SAILOR

Service Information No.
Kundendienst-Mitteilung No.
Service Information No.
Información de servicio No.
Servicemeddelelse No.

16 . 15

SAILOR 66T modtager.

Aerial

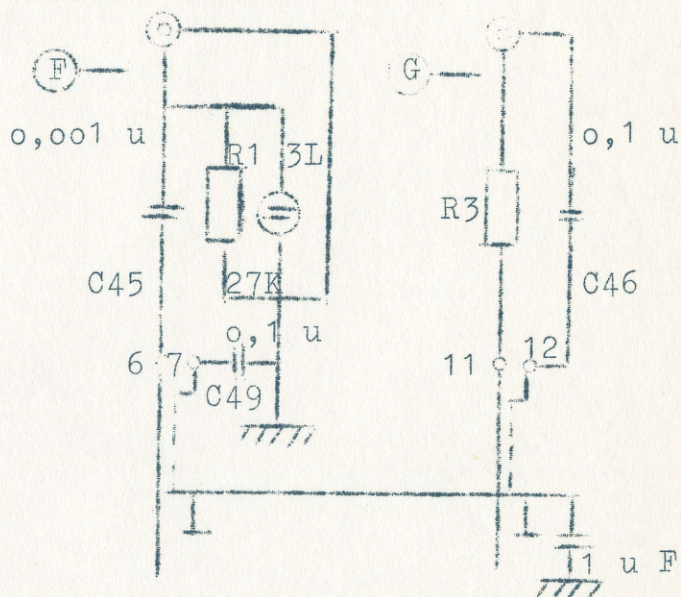
Det har undertiden vist sig, at modtager 66T serie B har været mangelfuld på pejling. Modtageren opfører sig, som om der er mange svage stationer og støj på området. Fejlen fjernes ved at anbringe en 1 μ F kondensator mellem antennekablets skærm og chæssis, som vist på nedenstående tegninger.
